Proyecto “Ampliación del Tramo Norte del Cosac I desde la estación El Naranjal hasta la Av. Chimpu Ocllo distritos de Comas y Carabaylo, Provincia de Lima – Lima”

PLIEGO DE ABSOLUCIÓN DE CONSULTAS 3

PATIO TALLER. Tomo 1. Hojas faltantes (en blanco): 4 1 048 y 4 1 049.

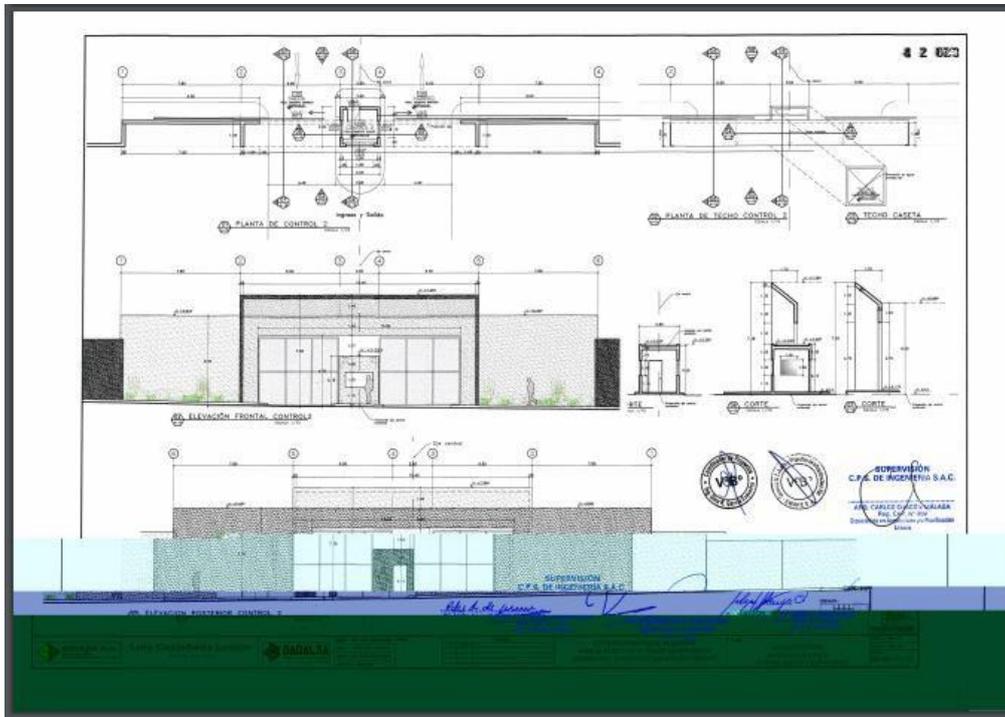
Se solicita volver a facilitar todo el expediente escaneado, con el 100% de las páginas visibles y legibles, ya que se han encontrado varios planos mal escaneados y en blanco (ver algunos ejemplos a continuación), lo cual nos imposibilita valorar correctamente y completamente nuestra propuesta a la fecha:

Ver respuesta de la consulta 1.
